# Gents Milieu Front

**Onderwerp: bezwaarschrift omgevingsvergunningsaanvraag  
NEDERBROEKSITE (2024076100) - Sportcomplex Nederbroeken -  
Destelbergen**

Gents MilieuFront vzw wenst bezwaar in te dienen tegen de omgevingsvergunningsaanvraag voor het project NEDERBROEKSITE (2024076100) waarvan het openbaar onderzoek loopt tot en met 27 september 2024.

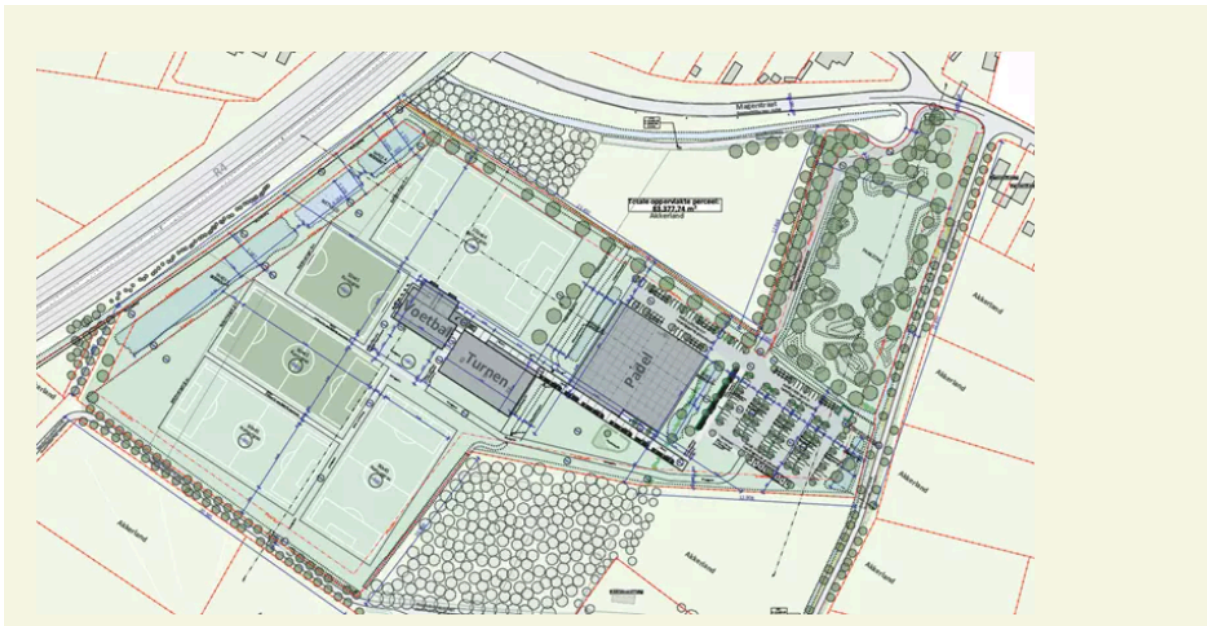
Bij vergelijking van beide blijkt duidelijk dat

- de invulling van de site toegenomen is
- de groene, blauwe dooradering veel beperkter is
- de verharding toegenomen is

Deze verschillen roepen vragen op.

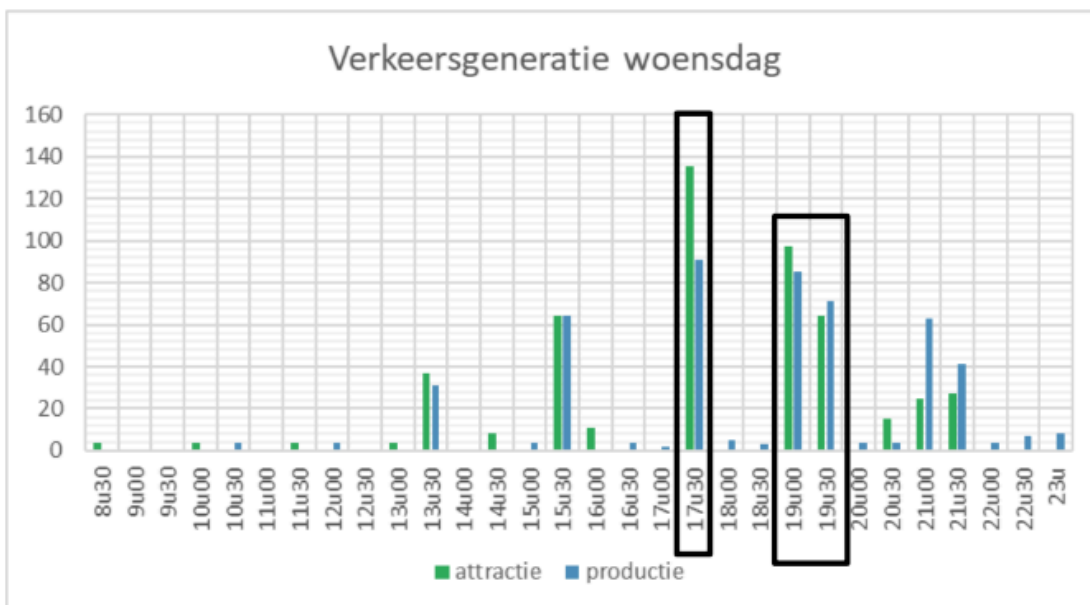
Binnen het project worden maar liefst 164 parkeerplaatsen voor auto's voorzien. Buiten wordt een fietsenstalling met 80 plaatsen geplaatst en in de feeder wordt een fietsenstalling voor 160 overdekte plaatsen voorzien. Dit maakt een fietsenstalling met een totaal van 240 plaatsen. Op de parking is ook een kiss-and-ride zone voorzien.
